„Kalové hospodářství ČOV Brno – Modřice – Zhotovitel stavby“

VYSVĚTLENÍ, ZMĚNA NEBO DOPLNĚNÍ ZADÁVACÍ DOKUMENTACE

Vysvětlení zadávací dokumentace č. 1 ze dne 27. 10. 2022

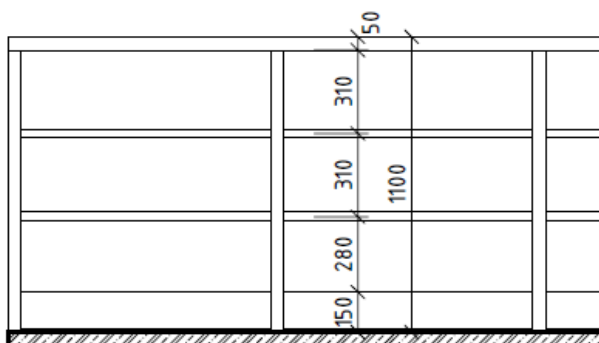
Dotaz č. 39:

V soupisu prací byly opraveny položky č 501, 502,503, 504, 505 a 506.

SCHEMA ZÁBRADLÍ V = 1100 mm

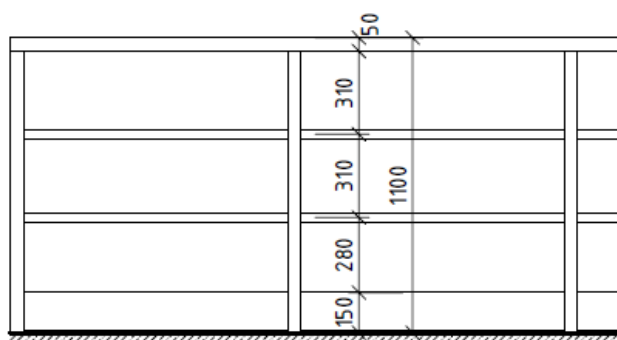
Dotaz č. 49:

Dle PD „DPS-4700-ASR-SPC-001_PSV.R3.Shared“ prvek Z3 01 až Z3 05

SCHEMA ZÁBRADLÍ V=1100 mm

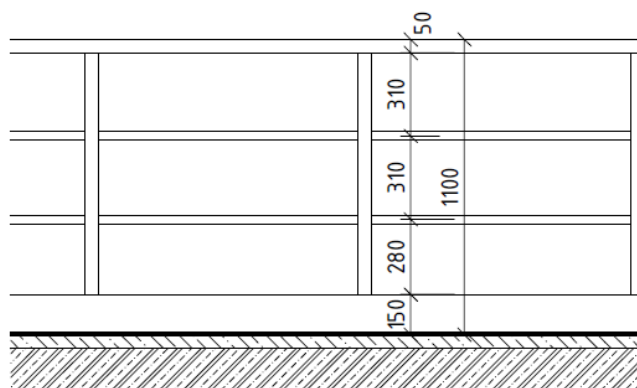
Dotaz č. 54:

Dle PD „DPS-4701-ASR-SPC-001_PSV.R3.Shared“ prvky Z3 01 až Z3 05:

SCHEMA ZÁBRADLÍ V=1100 mm

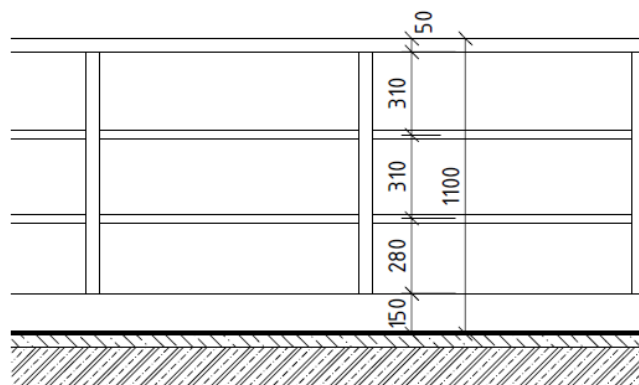
Dotaz č. 58:

Dle PD „DPS-4702-ASR-SPC-001_PSV.R3.Shared“ prvky Z3 01 až Z3 05:
